## 改善箇所説明図

### 基準不適合発生箇所

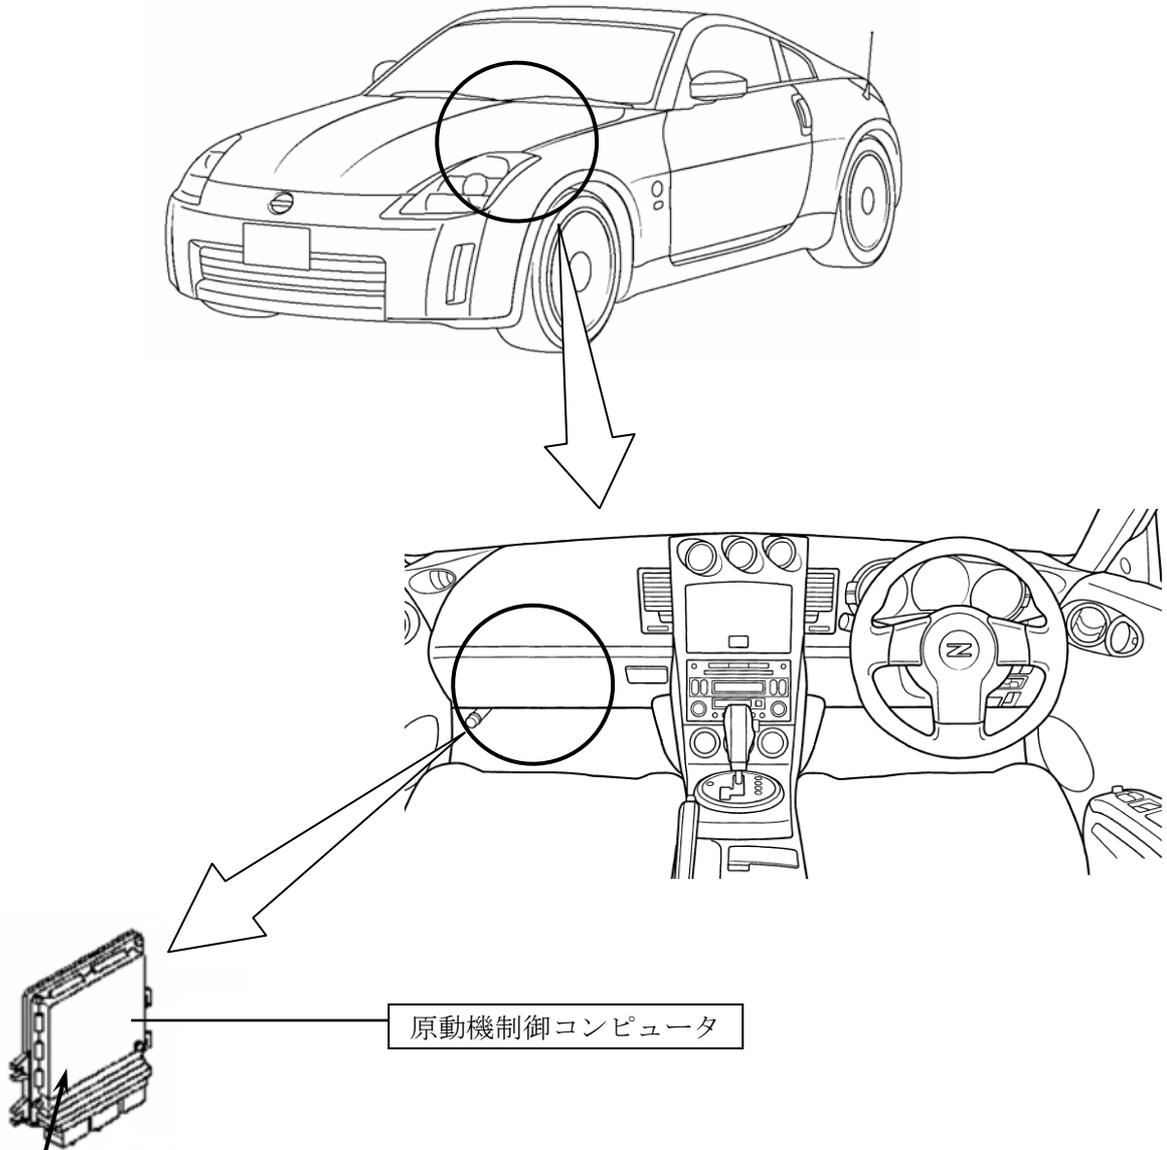
原動機制御コンピュータのプログラムが不適切なため、吸入空気量を測定しているエアフロメータ及びスロットルバルブの開度を測定しているスロットル開度センサが故障した場合に、警告灯が点灯しない。

全車両、当該プログラムを変更する。

識別：銀色のシールをモデルナンバープレートの右横に貼り付ける。
